## 「行政災害」—ハッ場ダム検証に見る国交省河川部門の不正報告について

竹本 弘幸 (拓殖大)

# (国土交通省)ハッ場ダム建設のための情報操作例(実質) (河川局による)

## 民主党「ハッジ場問題に関する部門意見」に対する

図 4-1-5 堆砂量検討フロー

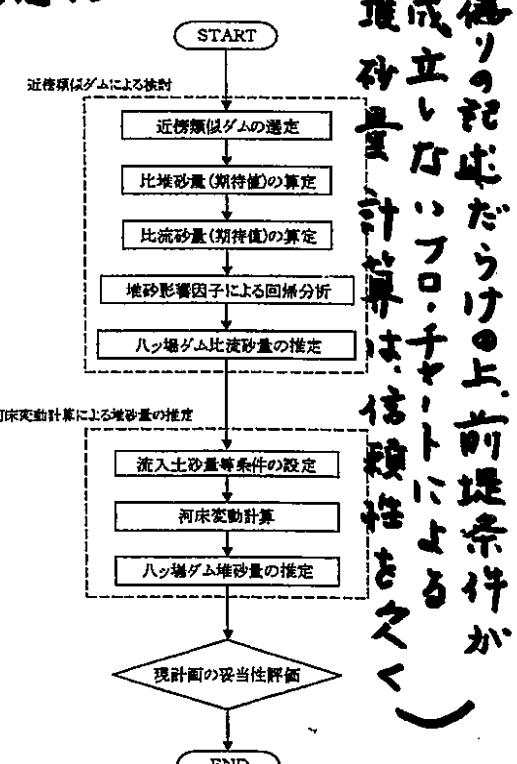
- 日本でも有数の活動的火山を上流 20km 延びに 2つ  
寺つハッ場ダムと地質条件が共通する近傍類似  
ダムは存在しない。
- 流域最大の土砂供給源、浅間火山麓河川の  
砂防データと過去の噴火実績（大・中・小噴火時の  
土砂供給量）を排除していること意図的。
- 平時の土砂供給量の少ない草津白根山側（白砂川  
第一堰堤とニ次支川である不良広第一堰堤・尻焼温泉  
の堆砂量を吾妻川上流域の堆砂量基準として計算  
するなど、堆砂試算を少なく見せる意図的小青研選択  
や操作をしていること。  
運用期間中、浅間、草津白根火山は噴火しない前提で計算
- 運行期間中、浅間、草津白根火山は噴火しない前提で計算

- 近年になって、完成後、長期の年数を経た大規模なダムが増加し、堆砂実績データが蓄積してきたことから、堆砂量を検討するダムの近傍にあり、気象、地質状況等が類似するダム（以下「近傍類似ダム」という。）の堆砂実績データをもとに、微細粒子の捕捉状況を補正した上で堆砂量を推定する方法が普及している。
- さらに、堆砂量を算定する方法としては、数値シミュレーション（一次元河床変動計算）を実施して求める方法がある。近年の技術的知見の蓄積により、粒径の比較的大きな掃流砂を対象とした計算手法が改良され、これまで計算手法が確立していなかった粒径の細かい浮遊砂、ウォッシュロードについても、計算が可能となってきた。日本でも有数の活動的火山 2つを上流 20km に持つ、赤城、浅間河川で作られたダムなど存在しない。

ウォッシュロード効果の過大評価

同じ条件下の露積率は、  
想定の 3 倍のスピードで埋積  
している。
